Studio di Impatto Ambientale ENI PROGETTO ITALIA IMPIANTO EOLICO PORTO TORRES (34 MWp)

Integrazioni Volontarie – Parziale riscontro alla nota del Ministero per i Beni e le Attività Culturali e per il Turismo di cui alla Nota Prot. n. 0016960-P del 5 Giugno 2020

Questo documento contiene le Integrazioni Volontarie predisposte dal Proponente in riscontro ad una parte delle osservazioni contenute nella nota del MIBACT trasmessa in data 5 Giugno 2020, inerente il Progetto per la realizzazione di un Impianto Eolico, di potenza pari a 34 MW, nel sito industriale di Porto Torres – area di proprietà di eni Rewind sita in Porto Torres, Porto Torres (SS).

Figura 2: Fondazioni di Tipo 1

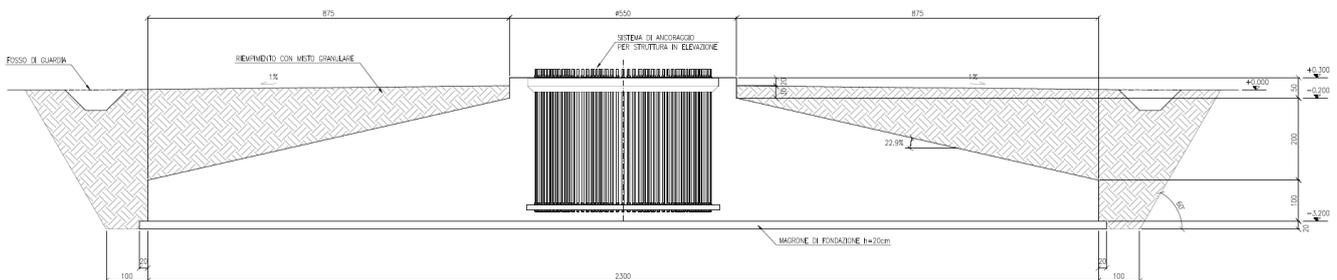
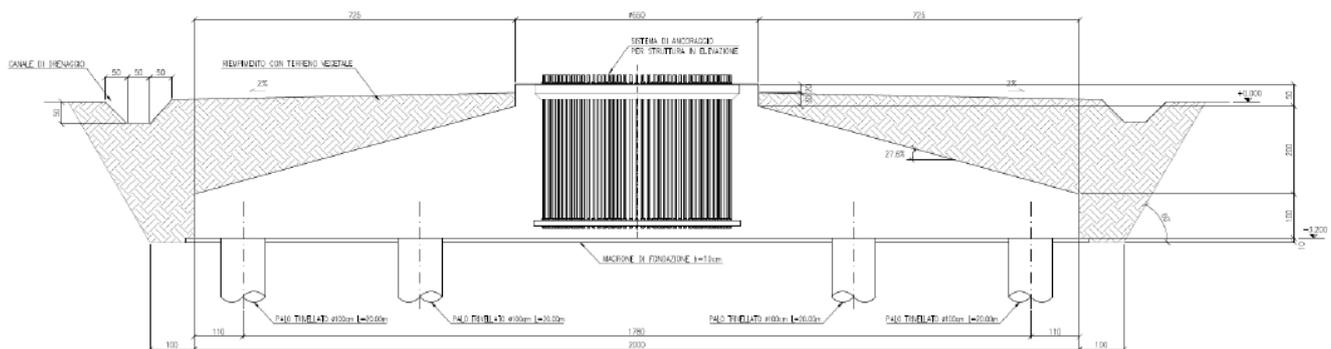
"3. "Opere di fondazione" degli aerogeneratori: considerata la possibilità prospettata dal proponente (cfr. SIA - Quadro di Riferimento Progettuale, capitolo 4.7.3, p. 21), qualora le condizioni locali lo richiedessero, di impostare il plinto di fondazione del singolo aerogeneratore su n. 18 pali trivellati in calcestruzzo armato, con diametro pari a 1 metro e sviluppo verticale di 20 metri, disposti su due circonferenze concentriche, si chiede di verificare gli impatti significativi e negativi delle suddette opere di fondazione sul fattore ambientale del patrimonio culturale archeologico, ovvero di escluderne, fin dalla presente fase VIA, il relativo impiego."

Innanzitutto, si premette che il progetto prevede l'utilizzo delle due seguenti tipologie di fondazione:

A seconda dei risultati delle indagini geotecniche di dettaglio che verranno effettuate in fase esecutiva, si valuterà quale delle due tipologie di fondazioni sarà più opportuno realizzare per ogni singola pala: cautelativamente, nello Studio di Impatto Ambientale (§ 4.7.3 "Con riferimento alle analisi ambientali, si specifica che gli impatti saranno valutati cautelativamente, ipotizzando l'utilizzo delle fondazioni palificate") è stato valutato l'impatto delle Fondazioni di Tipo 2, che tuttavia non saranno probabilmente utilizzate per tutte le pale. Ad oggi si ritiene ragionevole che le Fondazioni di Tipo 1 (platee superficiali) possano essere utilizzate almeno per il 50% delle pale, ed in particolare per gli aerogeneratori WTG01, WTG03 e WTG06.

La valutazione degli impatti sul patrimonio culturale archeologico derivanti, in coerenza con la suddetta impostazione dello Studio di Impatto Ambientale, dalla posa delle fondazioni, costituite da pali trivellati di calcestruzzo armato di diametro pari a 1 metro e sviluppo verticale di 20 metri, da realizzare in corrispondenza alle piazzole degli aerogeneratori, è stata condotta a partire dalle valutazioni del rischio effettuate nell'ambito della VIARCH dal tecnico incaricato, Dott.ssa Ilaria Montis. Di seguito una sintesi delle risultanze:

Figura 4 Beni Paesaggistici ex D.lgs. 42/04 (Fonte: Piano Paesaggistico Regionale – navigatore Sardegna Mappe)

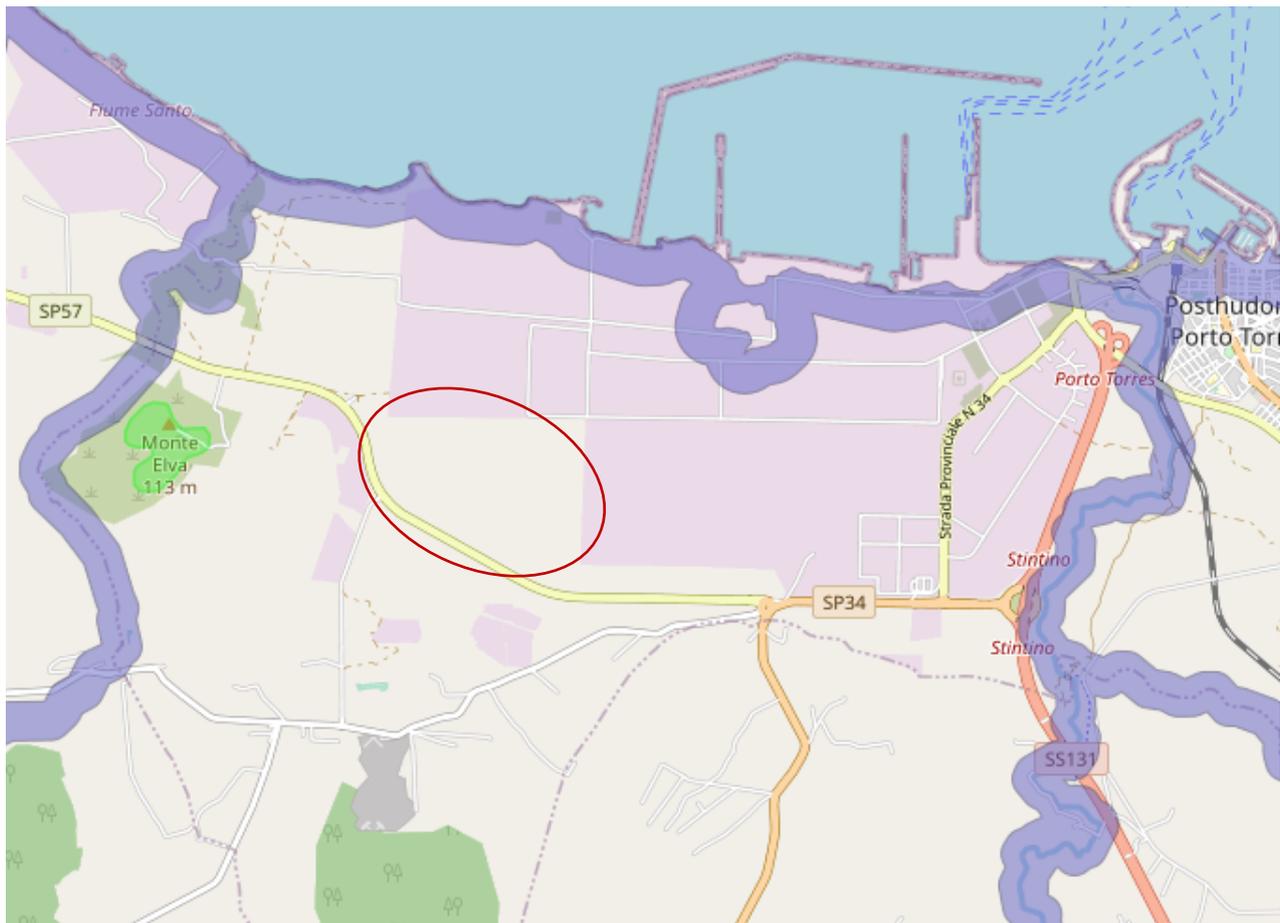
"5. Si chiede di verificare presso l'Autorità preposta alla gestione del vincolo, l'eventuale tutela paesaggistica (ai sensi dell'art. 142, co. 1, lett. c, del D.Lgs. 42/2004) dei "corsi d'acqua naturali" rappresentati nella figura 5.31 del SIA - Quadro di Riferimento Ambientale e Socio Economico (p. 43), provvedendo, se del caso, ad integrare la Relazione paesaggistica e il SIA con i relativi impatti significativi e negativi sul corrispondente fattore ambientale."

Dall'analisi di dettaglio del vigente Piano Paesaggistico Regionale, approvato con Delibera della Giunta Regionale n. 36/7 del 5/9/2006, e anche da verifiche effettuate, come richiesto, presso l'Autorità preposta, emerge che i "corsi d'acqua naturali" rappresentati nella figura 5.31 del SIA non sono soggetti a tutela paesaggistica.

A conferma di quanto sopra si riporta di seguito un estratto della tavola relativa ai beni paesaggistici del Piano Paesaggistico Regionale (Fonte: navigatore Sardegna Mappe).

Come emerge dalle immagini sopra riportate, i corsi d'acqua tutelati paesaggisticamente più vicini alle aree di progetto risultano essere:

- il Riu Mannu che scorre 3 km ad est del sito;
- il Flumen Santu che scorre a circa 1,9 km a ovest.

Figura 6 Interferenza tra area del Nuraghe Ferrali e relativa fascia di rispetto (come da rilievo del 28/08/2020) e aree di Gittata massima (Fonte: elaborazione ERM)

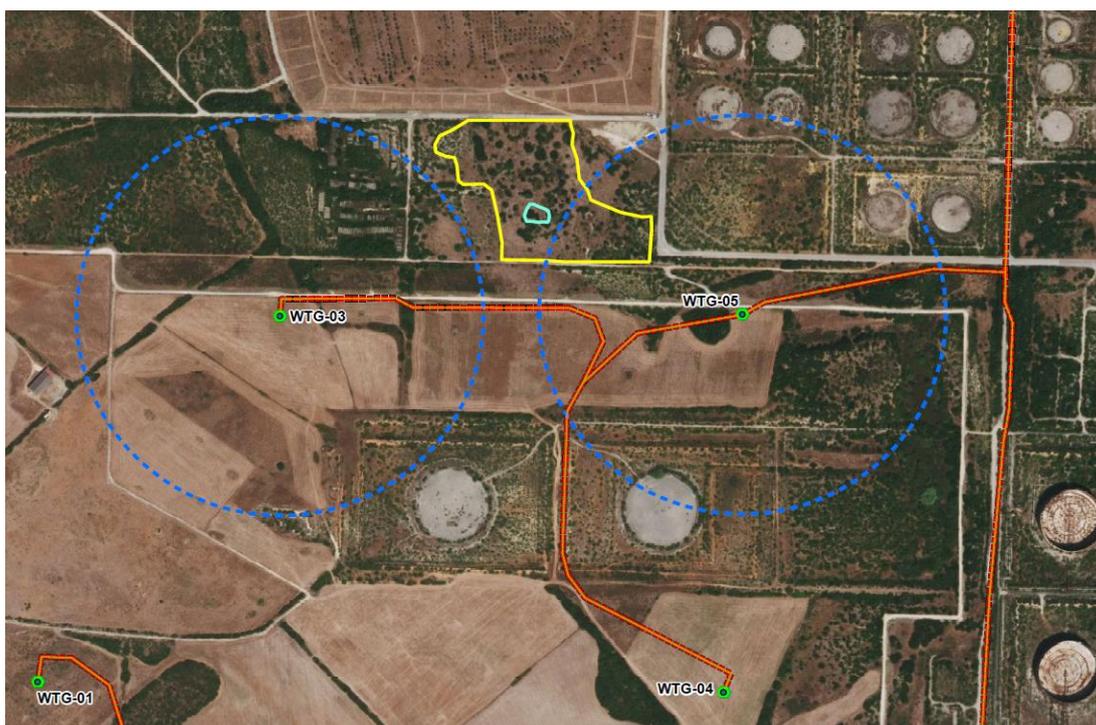
"7. Relazione Gittata Massima Elementi Rotanti: lo studio deve essere condotto considerando quale recettore (cfr. paragrafo 6.1) anche il bene paesaggistico tipizzato e individuato dal Piano paesaggistico regionale con il codice ID 4177 ("Nuraghe Ferrali"), eventualmente proponendo soluzioni alternative di layout dell'impianto per evitare che le aree di potenziale impatto nel caso di distacco di un elemento rotante degli aerogeneratori possa interessare il suddetto bene paesaggistico e la relativa fascia di salvaguardia di cui all'articolo 49, co. 5 (ovvero, ai sensi del co. 4, se già determinata, la relativa zona di tutela integrale e la conseguente fascia di tutela condizionata con la approvazione dell'adeguamento al PPR del PUC del Comune di Porto Torres), delle Norme Tecniche di Attuazione del Piano paesaggistico regionale - Primo ambito omogeneo."

Dalla sovrapposizione tra aree di potenziale impatto in caso di distacco di un elemento rotante ed il perimetro del Nuraghe Ferrali sopra definiti si evince che (si veda Figura 6):

- **il perimetro effettivo del Nuraghe Ferrali risulta esterno ad entrambe le aree di massima gittata** degli aerogeneratori WTG-03 e WTG-05;
- la porzione della fascia di rispetto del Nuraghe Ferrali, verificata in sede di sopralluogo, che ricade all'interno dell'area di massima gittata dell'aerogeneratore WTG-03 corrisponde allo **0,77% dell'intera area di potenziale impatto in caso di distacco**;
- la porzione della fascia di rispetto del Nuraghe Ferrali che ricade all'interno dell'area di massima gittata dell'aerogeneratore WTG-05 corrisponde al **3,5% dell'intera area di potenziale impatto in caso di distacco**.

- **la probabilità che una pala dell'aerogeneratore WTG-03 si stacchi e ricada all'interno dell'area di rispetto del Nuraghe è dell'ordine di 10^{-6} (eventi/anno);**
- **la probabilità che una pala dell'aerogeneratore WTG-05 si stacchi e ricada all'interno dell'area di rispetto del Nuraghe è dell'ordine di 10^{-5} (eventi/anno).**

Figura 9: Ipotesi layout alternativa ragionevole

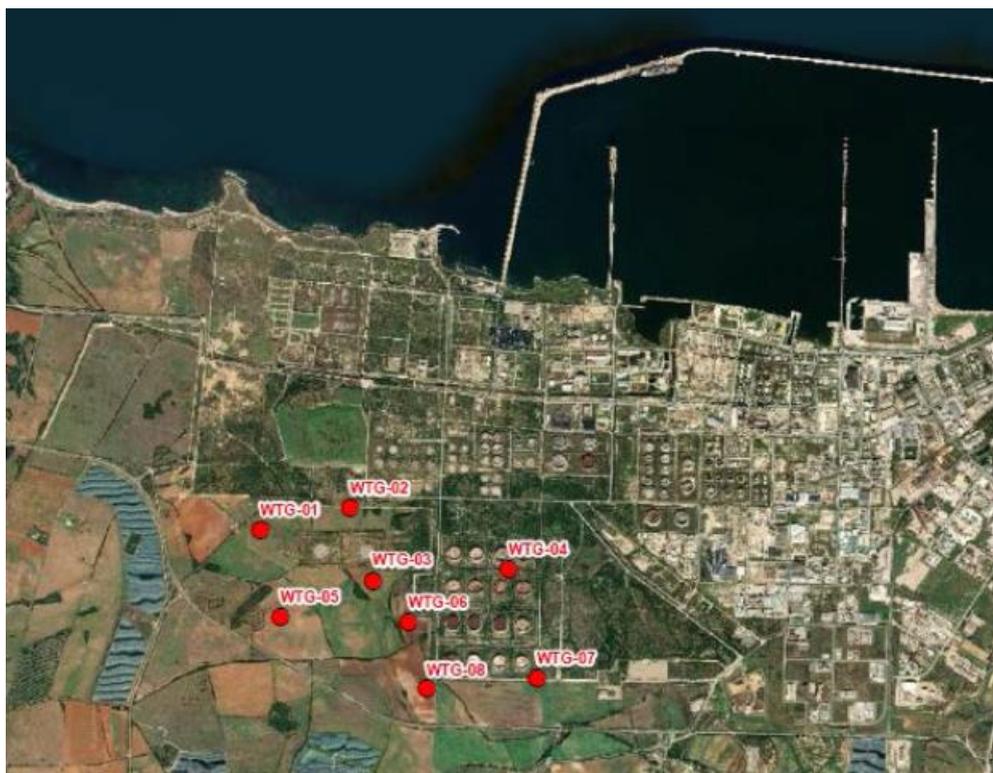
"12. Integrare il SIA con la descrizione delle alternative ragionevoli del progetto, anche approfondendo la diversa ipotesi impiantistica FER (impianto fotovoltaico) citata nella descrizione della alternativa zero (cfr. Sintesi Non Tecnica, capitolo 1.3, p. 7)."

- una ragionevole alternativa di progetto, riportata al § 2.2 del SIA ed evidenziata in calce, prevedeva un layout costituito da 8 aerogeneratori (figura 2.1 del SIA – EIA Report Premessa) per una potenza unitaria pari a 3,5 MW, altezza hub 81 m e diametro rotore pari a 140 m (altezza totale 150 m), che garantisce comunque una potenza nominale complessiva di impianto comparabile.

Premesso che la suddetta soluzione è stata scartata per le valutazioni tecniche e localizzative più generali già riportate al § 2.2 del SIA, la stessa è stata successivamente oggetto di approfondite analisi semi-quantitative, al fine di valutare eventuali differenze con la soluzione prescelta, in termini di impatto ambientale.

I risultati dell'analisi di producibilità comparati restituiscono una perdita di produzione netta P50 a sfavore dell'alternativa ragionevole sopramenzionata pari a oltre 11.000 MWh anno, circa il 15% della produzione prevista da progetto con 6 aerogeneratori, pari ad una **riduzione del risparmio di emissioni di CO₂ di 4.500 tCO₂/anno** (da 32.000 tCO₂/anno a 27.500tCO₂).

L'aggiunta di 2 aerogeneratori comporterebbe la realizzazione di due piazzole integrative e di ulteriori infrastrutture di accesso e di collegamento alla rete elettrica. Tali opere, comporterebbero un **aumento del 30% circa del consumo di suolo** (pari a oltre 30.000 m²) rispetto alla soluzione prescelta che prevede la realizzazione di 6 aerogeneratori

L'aggiunta di 2 aerogeneratori comporterebbe la realizzazione di due piazzole integrative e di ulteriori infrastrutture di accesso e di collegamento alla rete elettrica. Tali opere, comporterebbero un **aumento del 30% circa del volume di terreno**

Figura 10 Individuazione area di cantiere dell'impianto eolico

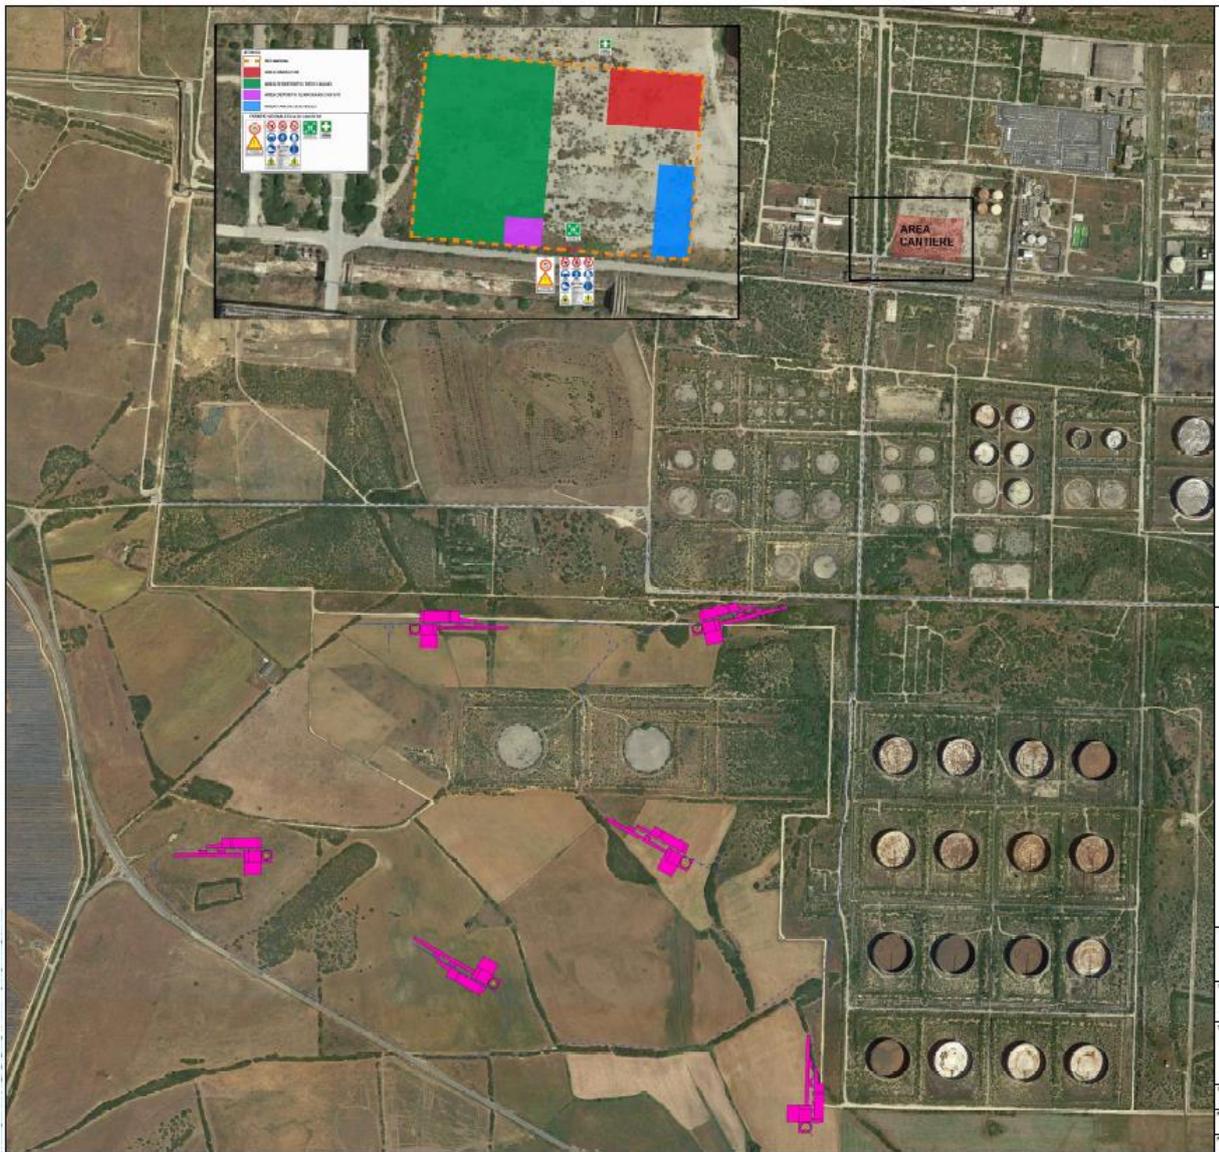
"13. Si chiede di integrare le verifiche del SIA, della Relazione paesaggistica e, quindi la Relazione archeologica, con gli impatti significativi e negativi determinati dalla localizzazione delle opere previste per l'area di cantiere (cfr. SIA - Quadro di Riferimento Progettuale, capitolo 4.7.1, pp. 19- 20). La Relazione archeologica deve verificare anche le aree interessate dai percorsi stradali e dai cavidotti di connessione previsti dal progetto e dichiarati come non già oggetto di esame con il documento presentato con l'istanza di VIA (cfr. SIA - Allegato IO - Valutazione Preventiva di Interesse Archeologico, pp. 15-16, 31-32)."

Si fa altresì presente, in questa sede, che l'area in cui verrà allestito il cantiere per la realizzazione dell'impianto eolico in progetto, identificata nella successiva figura, coincide con l'area adibita a cantiere durante le attività di realizzazione del vicino impianto fotovoltaico di proprietà della stessa Eni New Energy.

Tali aree, già oggetto di lavorazioni per sedi cantieristiche, insieme alle altre aree in cui insistono strutture industriali in uso o dismesse (capannoni, tubazioni di varia natura, vasche etc.) ed ai percorsi di cavidotto passanti per le strade asfaltate di percorrenza interna del cantiere, non sono state analizzate durante il sopralluogo ricognitivo effettuato dall'archeologa, Dott.ssa Maria Antonietta Tadeu. Questi contesti, infatti, risultano completamente rimaneggiati e non darebbero nessun contributo alla valutazione complessiva dell'interesse archeologico.
